## Keuringsverslag van een elektrische laagspanning- en zeer lage spanningsinstallatie

### NIET CONFORM

Straatnaam Kortrijkstraat  
Huisnummer 181  
Busnummer  
Postcode 9700  
Gemeente Bevere  
Land België

Controlebezoek van een oude huishoudelijke elektrische installatie van een wooneenheid bij verkoop op vraag van de verkoper volgens (KB 08/09/2019) - AREI Boek 1- 8.4.2. en 8.2.1. en 4.2.4.3.

Afbeelding schakel- en verdeelbord:

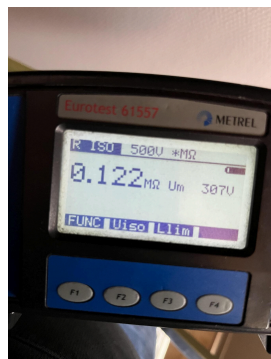
- 11.01 Eéndraadschema van de installatie is niet aanwezig. (Boek 1 Afdeling 2.12 - 2.13 en 3.1.2)
- 11.03 Situatieschema van de installatie is niet aanwezig. (Boek 1 Afdeling 2.12 - 2.13 en 3.1.2)

- 12.02 De waarde van de isolatieweerstand van één of meerdere stroombanen is kleiner dan 0,5M ohm. (Boek 1 Onderafdeling 6.4.5.1.)
- 12.03 De continuïteit van equipotentiaalverbindingen en/of beschermingsgeleiders zijn niet gewaarborgd. (Boek 1 Onderafdeling 5.3.5.3.G. en 5.4.3.5)

- 14.01 Hoofdequipotentiale verbinding(en) niet verwezenlijkt. (Boek 1 Onderafdeling 5.4.4.1. en 5.1.6.2)
- 15.01 De aanduiding van de stroomkringen en/of apparatuur, aansluitklemmen, enz dient aangebracht of vervolledigd te worden. (Boek 1 Onderafdeling 3.1.3.1. en 3.1.3.3.A. en 5.1.6.1)

- 15.03 Het verdeelbord is niet makkelijk toegankelijk. (Boek 1 Onderafdeling 5.3.5.1.C.)
- 15.11 Niet gebruikte invoeringen van het verdeelbord zijn niet correct of onvoldoende afgedicht. (Boek 1 Afdeling 5.1.4. en 4.2.2.3.)

- 15.14 De nominale spanning dient duidelijk vermeld te worden op een oordeelkundig gekozen plaats. (Boek 1 Onderafdeling 3.1.3.3.)
- 15.15 Een alpolige scheidingsschakelaar is te voorzien om bord volledig spanningsloos te kunnen zetten. (Boek 1 Onderafdeling 5.3.5.1.B. en nota)

- 18.07 Leidingen zijn te bevestigen met aangepaste bevestigingsmiddelen. (Boek 1 Onderafdeling 5.2.2. en 5.2.9.)
- 18.10 De kabels van het type XVB, VVB, XGB en/of C/VGVB moeten mechanisch beschermd worden tot op minimale hoogte van 10cm boven vloerniveau. (Boek 1 Onderafdeling 5.2.1.5.)

- 18.13 Het gebruik van kabels van het type VTLmb, LMVVR, COAX, VVT is verboden. (Boek 1 Onderafdeling 5.2.1.2.)
- 19.04 De verbindingen dienen verwezenlijkt te worden in borden, verbindings- of aftakdozen, aan de klemmen van schakelaars, contactdozen of verlichtingsarmaturen. (Boek 1 Onderafdeling 5.2.6.1.)

I9.07 Niet alle contactdozen op LS zijn kinderveilig conform NBN C 61-112-1:2017. (Boek 1 Onderafdeling 1.4.2.3. en 5.3.5.2.)

I9.10 Het materiaal moet gekozen en geplaatst worden overeenkomstig de uitwendige invloeden. (Boek 1 Afdeling 5.1.4.)

I9.13 Elektrisch materieel zonder bodem mag niet rechtstreeks op brandbaar materiaal geplaatst worden. (Boek 1 Onderafdeling 5.1.1.2.)
